**AVIS RELATIF À LA PROTECTION
CONTRE LES EVENTUELS EFFETS NOCIFS ET NUISANCES
PROVOQUÉS PAR LES RAYONNEMENTS NON IONISANTS
GÉNÉRÉS PAR DES ANTENNES ÉMETTRICES STATIONNAIRES**

Commune : MONT-DE-L'ENCLUS - Exploitant : PROXIMUS

Référence exploitant : 56MEC_01

Rapport n° 4942 / 2023

Figure 1 : Vue en plan des lieux de séjour et des points de contrôle

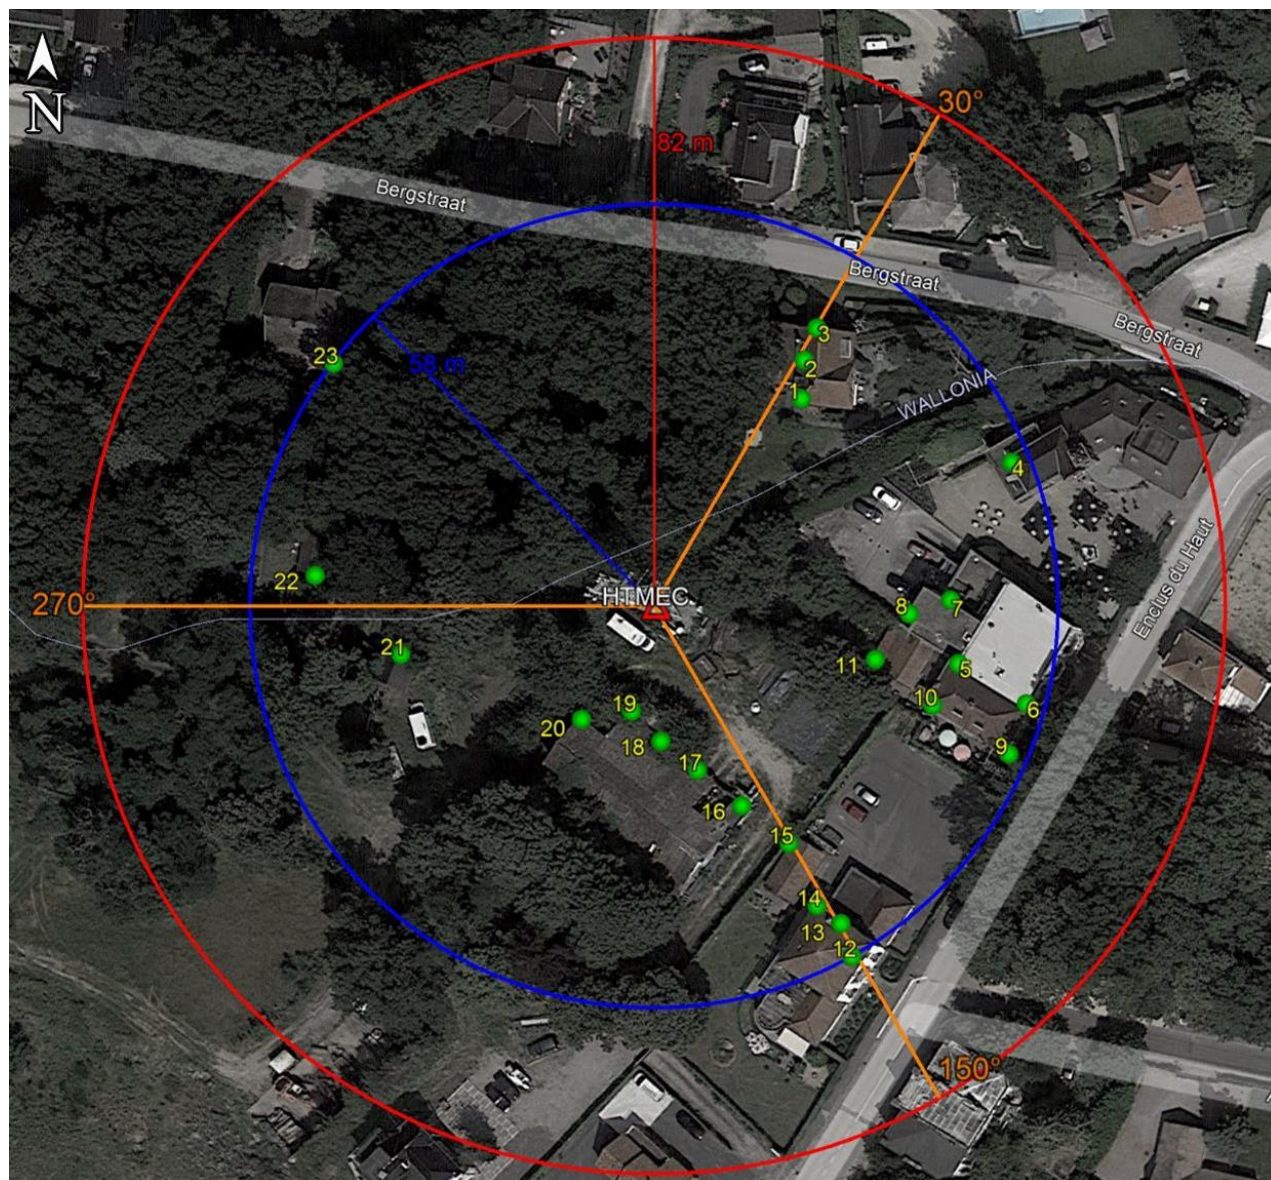
- le numéro du point de contrôle repris sur un des plans de la figure 1;
- le numéro du LS dans lequel se trouve le point de contrôle de la 1^{ère} colonne ;
- l'atténuation d'obstacle prise en compte pour le calcul de l'indice d'exposition dans le LS ;
- le résultat du calcul de l'indice d'exposition.

N° point de contrôle	LS	Atténuation (dB)	Indice d'exposition relatif à la limite par installation IE_i
14	LS12	3,0	0,028
12	LS12	3,0	0,027
13	LS12	3,0	0,026
15	LS12	3,0	0,015
18	LS16	3,0	0,014
17	LS16	3,0	0,014
1	LS1	3,0	0,014
2	LS1	3,0	0,013
3	LS1	3,0	0,013
16	LS16	3,0	0,012
10	LS5	3,0	0,012
21	LS21	3,0	0,011
9	LS5	3,0	0,010
5	LS5	3,0	0,010
22	LS22	3,0	0,009
4	LS4	3,0	0,009
6	LS5	3,0	0,008
19	LS16	3,0	0,007
8	LS5	3,0	0,007
20	LS16	3,0	0,006
23	LS23	3,0	0,005
11	LS5	3,0	0,004
7	LS5	3,0	0,004

En ce qui concerne les antennes de l'installation mentionnées dans le tableau 1, la distance maximale à laquelle la limite pourrait être atteinte, à l'extérieur, est égale à 81,8 m. S'il n'y a pas de LS à une distance inférieure, les antennes respectent forcément la limite d'immission.

Dans le cas des LS situés à l'intérieur des bâtiments, une atténuation d'obstacle est prise en compte et il en résulte que la distance maximale à laquelle la limite pourrait être atteinte se réduit à 57,9 m.

Figure 2 : Vue en plan des installations d'antennes dans un rayon de 300 mètres autour de l'installation faisant l'objet de la demande d'avis

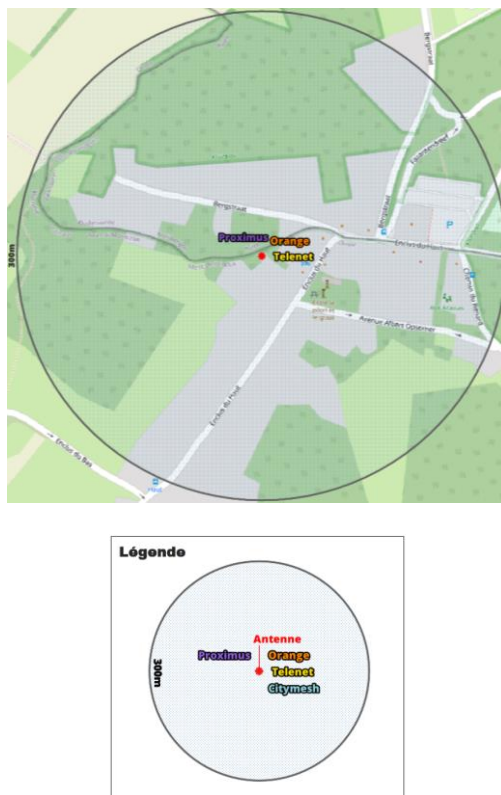
Le plan en projection verticale de la figure 2 indique la localisation des antennes actives éventuelles visées par le décret et situées dans un rayon de 300 mètres autour de l'installation référencée dans le paragraphe 2. Les données de localisation de ces antennes et les avis correspondant sont accessibles via le cadastre en ligne des antennes émettrices stationnaires⁶.

Compte tenu du nombre d'installations localisées dans la figure 2, il apparaît que l'intensité du rayonnement électromagnétique généré, dans les lieux de séjour situés à proximité de l'installation référencée dans le paragraphe 2, par l'ensemble des antennes émettrices stationnaires de l'ensemble des exploitants du même site d'antennes émettrices stationnaires respecte la limite fixée à l'article 4, § 2 du décret.
